STAVBA: KONGRESOVÉ CENTRUM PRAHA – PŘÍSTAVBA

DENÍK: STAVEBNÍ DENÍK

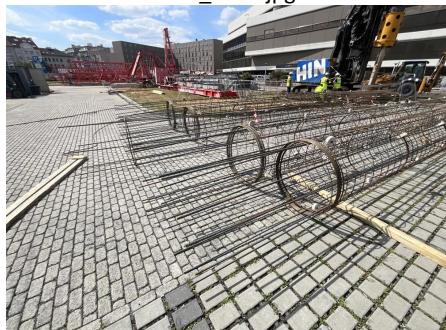
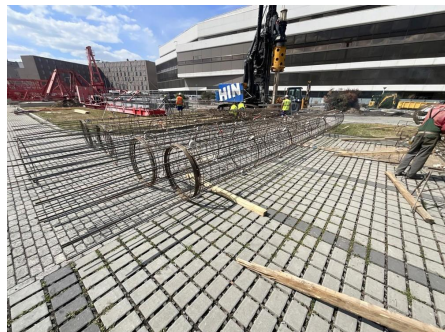
Dne 24.08. bylo zkontrolováno provedení výztuže pilot:

Koš A1 2x, A2 1x, C1 1x, C2 1x a P1 5x, včetně distančních podložek, armokoše možno použít pro provádění pilot. Před vlastním osazením do piloty je nutné upravit délku košů P1 a navázat k příslušným košům typu A nebo C.

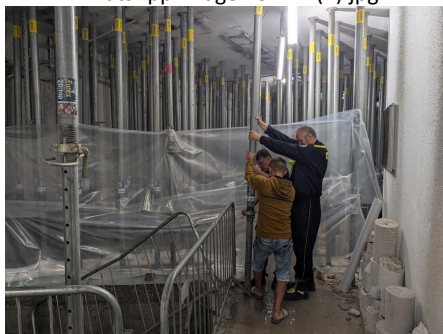
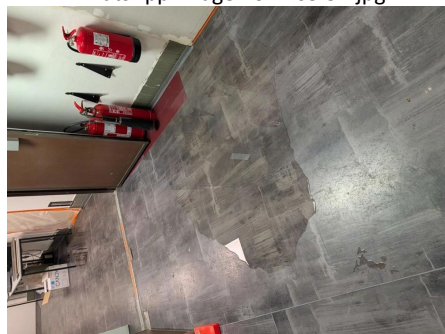
(pátek) od 18:00 hod. došlo v prostoru Vyšehradu / stavenišť ke srážkové události o intenzitě odpovídající dešti s dobou opakování $N = 5$ let. Ochranná opatření zhotovená zhotovitelem proti vnikání srážkové vody do stávajícího objektu KCP se ukázala jako nedostatečná a koncepčně chybná. Došlo ke dvěma samostatným poruchám:

a) Vybourané otvory ve stropní desce nad 2. PP (Jižní garáže) Srážková voda natékala vybouranými otvory ve stropní desce přímo do trasy ve 2. PP k trafokomorám VN. Dešťové svody Jižních garáží byly ve stávajícím stavu kapacitně dostatečné; příčinou zatečení nebyla kapacita svodů, nýbrž nezajištěné otvory ve stropní desce.

b) Provizorní ochranné hrazení na desce nad DUN (dešťová usazovací nádrž) Voda zadržaná v provizorním ochranném hrazení přesáhla výšky hrazení a přetekla. Z ochranného hrazení není zajištěno žádné čerpání ani odvodnění, opatření tedy nemá odtok a k přetečení musí dojít u každé srážky přesahující jeho retenční objem. Nejde o selhání provozu, nýbrž o vadu návrhu opatření.
